Европейская экономическая комиссия**Комитет по внутреннему транспорту****Рабочая группа по таможенным вопросам,
связанным с транспортом****135-я сессия**

**Таможенная конвенция о международной перевозке
грузов с применением книжки МДП****(Конвенция МДП 1975 года) – Пересмотр Конвенции:****Предложения по поправкам к Конвенции:****Транспортные средства со скользящими полами****Транспортные средства и контейнеры
со скользящими полами****Представлено Международной ассоциацией по производству
автомобильных кузовов и прицепов****I. Введение**

"Рисунок 10"

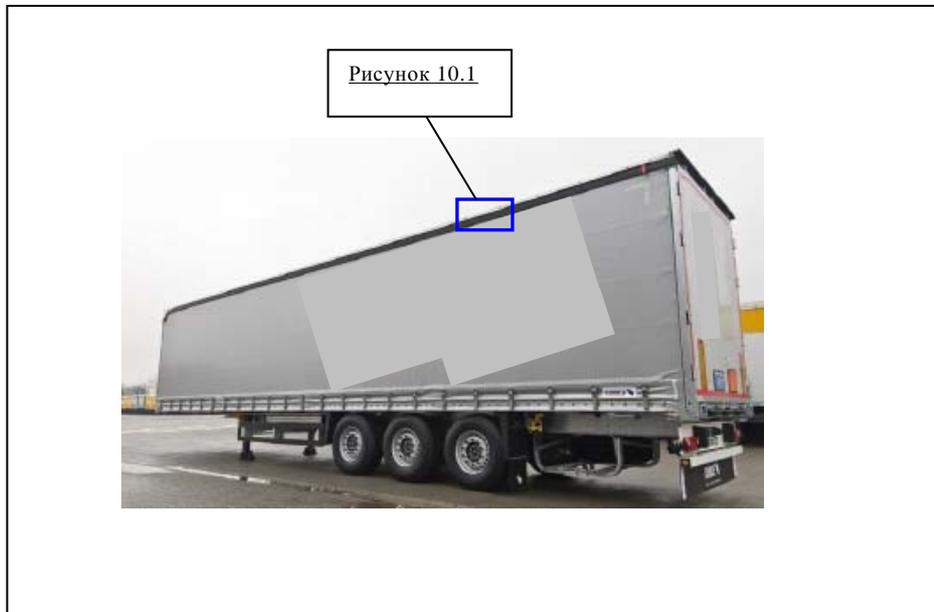
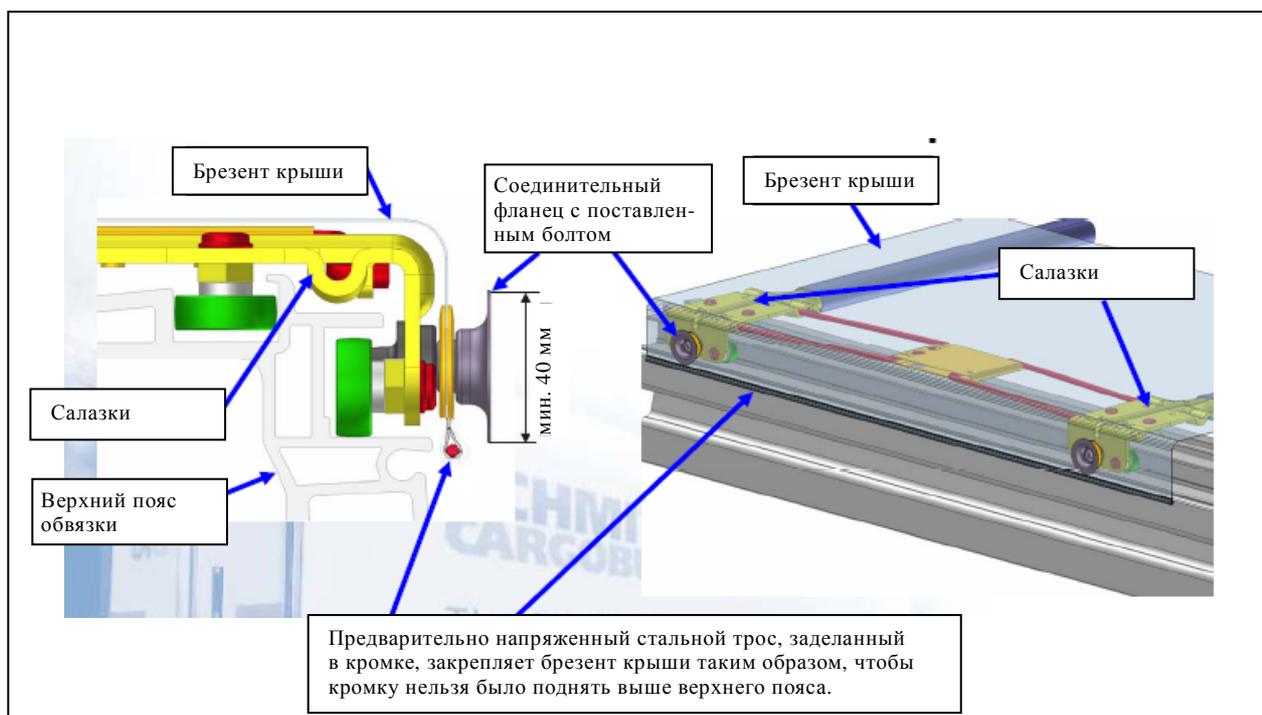
12. После рис. 9 включить новый рис. 10:

На этом рисунке показаны образец контейнера и важные точки, описанные в статье 6 части I приложения 7.

Таможенная безопасность раздвижной крыши гарантируется в случае блокировки предварительно напряженного стального троса, заделанного в кромке. Этот стальной трос блокируется спереди и сзади контейнера. Усилие натяжения, а также соединительный фланец на каждой салазке исключают возможность поднятия кромки с заделанным стальным тросом выше верхнего пояса.
